Procedura di verifica di assoggettabilità a VIA, nuova seggiovia esaposto ad ammorsamento automatico "Polle - Lago Scaffaiolo". Comuni di Lizzano in Belvedere e Fanano, Appennino bolognese e modenese.

Osservazioni sulla matrice ambientale "suolo" (gestione, ripristino e valutazione dell'impatto)

Osservazioni su “Geologia e ciclo dell'acqua”

Figura 1 – inquadramento dell'area, le linee rosse rappresentano le seggiovie "Direttissima" e "Cupolino", spiegazioni nel testo.

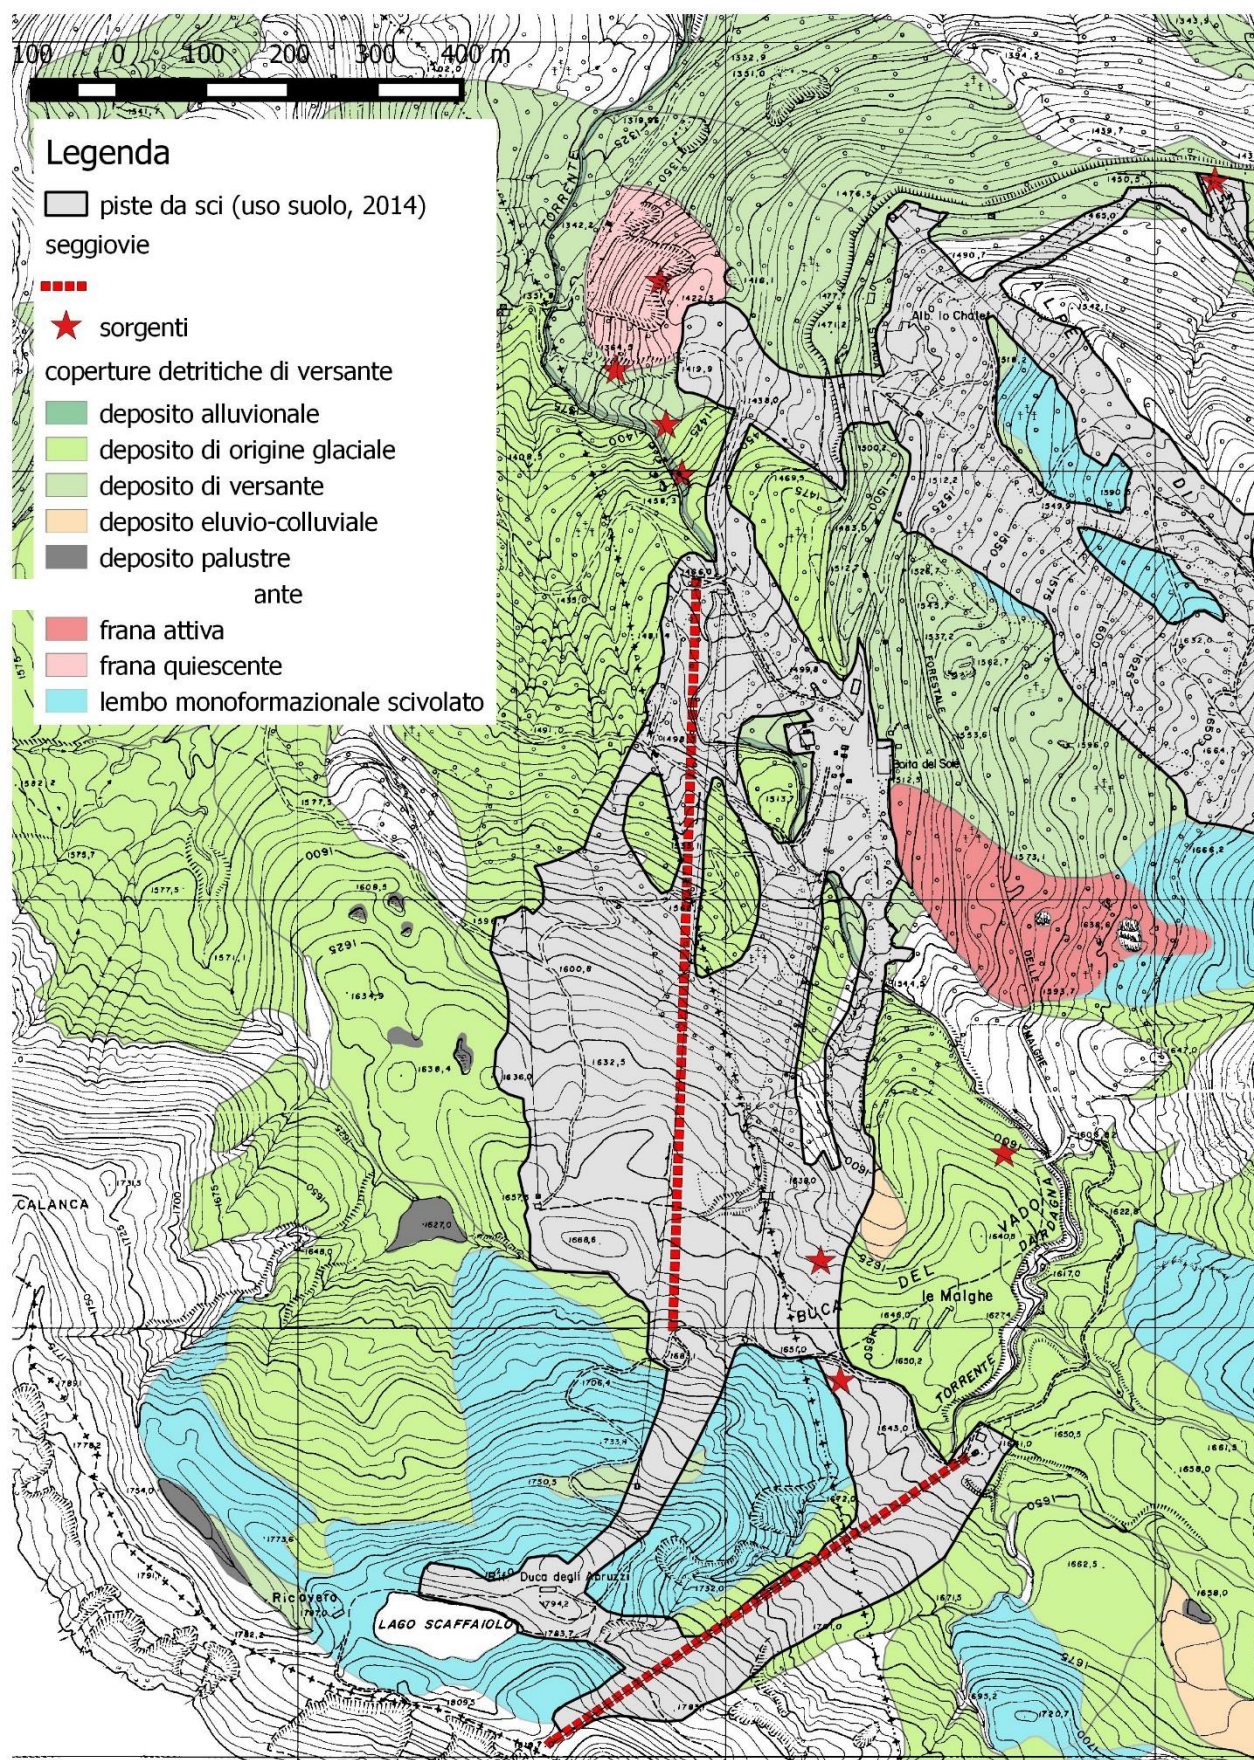
In **figura 1** l'area di studio (in grigio, le piste da sci, tratte dalla Carta dell'Uso del Suolo 2014) è inquadrata rispetto alle coperture detritiche di versante, classificate (in forma semplificata) in accordo con la banca dati della Carta del Dissesto. Le aree in verde chiaro rappresentano i depositi di origine glaciale, dati da blocchi arenacei eterometrici in matrice pelitica

Il settore in azzurro è classificabile come “lembo monoformazionale scivolato”, entità rappresentata nella banca dati di cui sopra. Corrisponde ad ammassi rocciosi che danno origine a forme indicative di antichi scivolamenti in massa (ad esempio, in contesti morfologici o climatici diversi da quelli attuali) o, in altri casi, interpretabili come prodotto di deformazioni gravitative profonde. Entrambe le definizioni sono riportate in banca dati.

Nel caso di studio, l'ammasso roccioso detensionato, interessato dallo scivolamento, è costituito dalla formazione delle Arenarie di Monte Cervarola; questa condizione, come osservato anche in altri settori dell'Appennino emiliano-romagnolo, predispone ad una significativa circolazione idrica di sottosuolo evidenziata anche dalla presenza del Lago Scaffaiolo, la cui esistenza è condizionata dall'alimentazione da acque sotterranee.

Per la progettazione definitiva, la presenza di eventuali sorgenti libere (non captate) andrà verificata soprattutto presso la sponda sud del lago ed al margine settentrionale dell'area in azzurro. Le sorgenti segnalate (stelle rosse) derivano da una base dati disponibile presso il Servizio Geologico, Sismico e dei Suoli. Le segnalazioni in questione sono state raccolte presso l'ex-Servizio Tecnico di Bacino nel 2003 ed utilizzate per il vigente PTCP di Bologna (2008). Per la progettazione definitiva, andrà verificata la corrispondenza con la situazione reale della località Malghe, oltre alla presenza di altre scaturigini (anche libere) non censite nella banca dati.

Sul terreno si potranno avere maggiori informazioni circa la presenza di eventuali colate di terra o detrito, mobilizzate a valle delle nicchie in erosione; la Carta del Dissesto segnala accumuli da frana attiva (in rosso, figura 1) in aree limitrofe a quelle interessate dagli interventi in progetto.
